GEMEENTE STAPHORST

Besluit Externe Veiligheid Buisleidingen; PR contouren
binnen de gemeente Staphorst

Bijlage 1: PR-knelpunten gemeente Staphorst

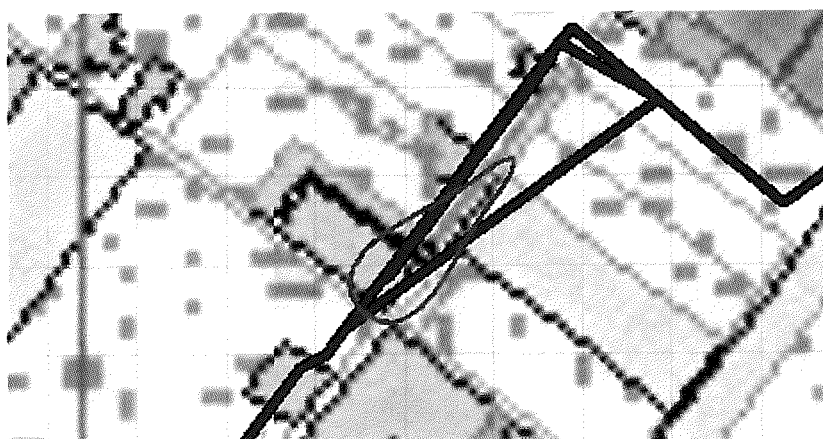
De risicocontour van de leiding N-550-30 ligt in het gebied Punthorst.

De risicocontour van de leiding ligt in het bestemmingsplan Oud IJhorst, IJhorst en Punthorst zoals vastgesteld op 16 maart 2010. Het betreft hierbij een woonwijk met eengezinshuizen en bedrijfsdoeleinden aan de Mr. J.B. Kanlaan en Vijverweg.
